【2-1　新箕面駅基礎杭の支持形式について】

第４回技術検討会　時点

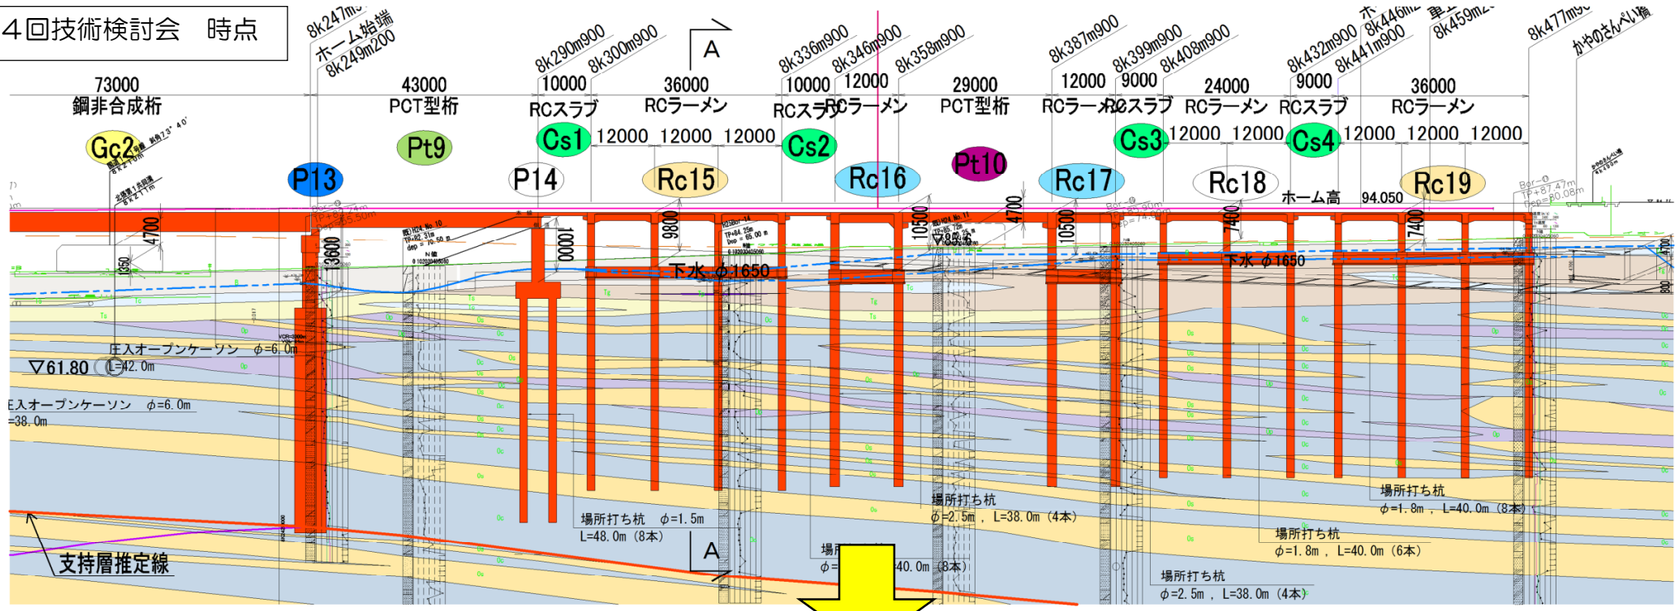
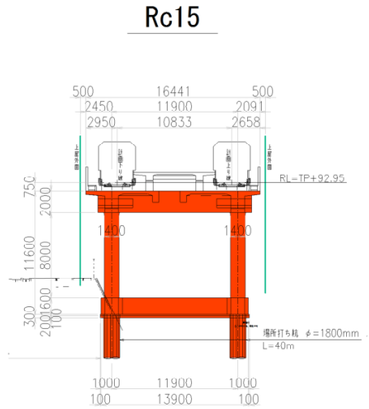
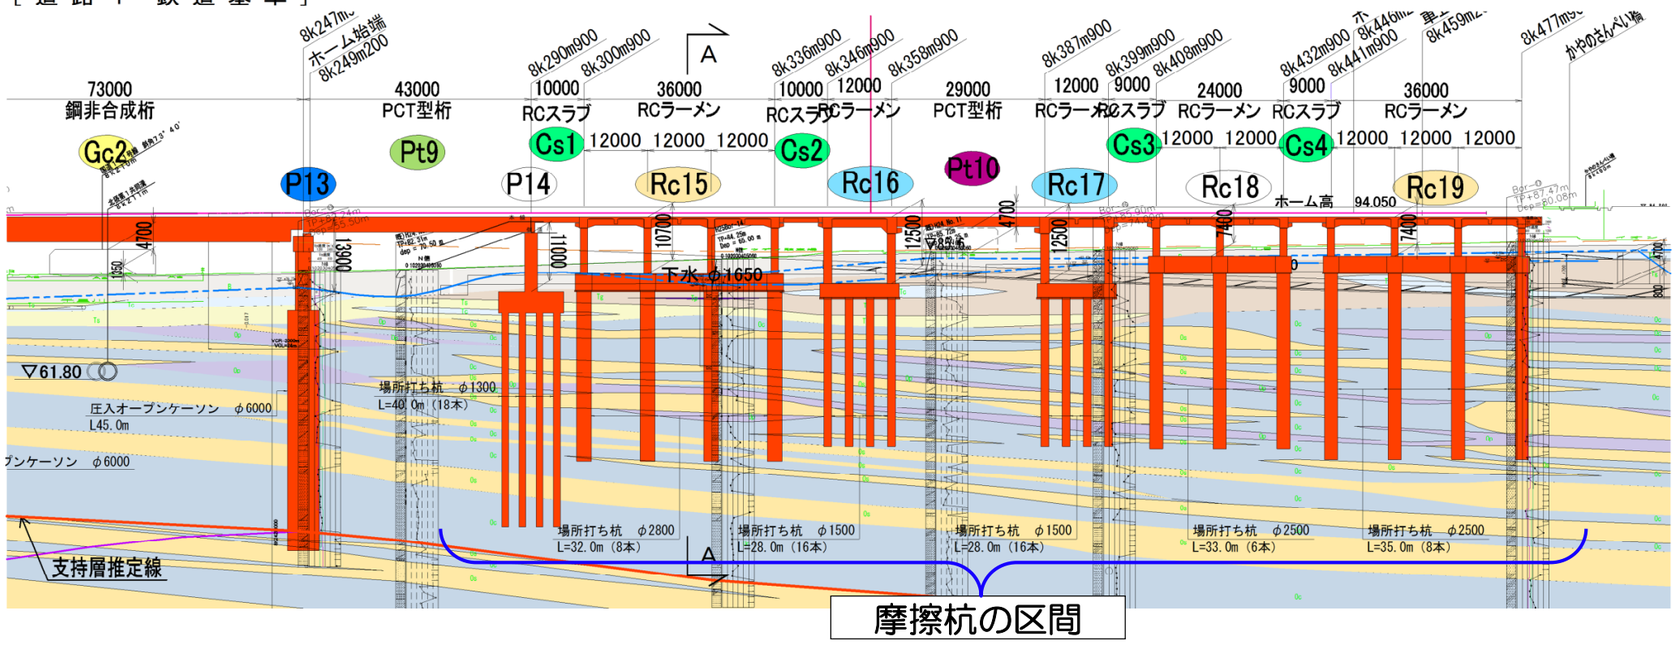
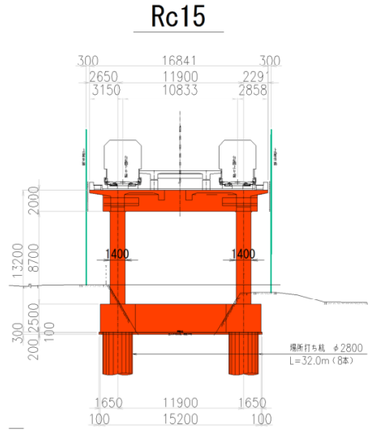
北大阪急行線延伸区間の高架区間は、北側に向けて支持層が下がる地層となっており、最も深いところで支持層深さが 60m 程度となっており、全ての構造物の基礎形式を完全支持として設計することは、不経済で合理的ではない。このため、第４回技術検討会において、新箕面駅付近における支持形式については、経済性に優れ、施工時における支持層深さの変更による杭長変更などの危険性がない摩擦杭の採用が妥当であると判断された。ここでは、第４回技術検討会において、１つの構造物内の杭先端の条件を可能な限りそろえるようご指摘を受けたので再検討を行った。なお、道路基準も適用した設計を行ったことにより、部材寸法が大きくなる傾向となった。

①１つの構造物の杭先端をできるだけ同じ土層で支持する。
②摩擦杭は杭先端支持力を考慮せずに杭長を決定する。

詳細設計は、以下の方針とした。下図に設計結果を示す。
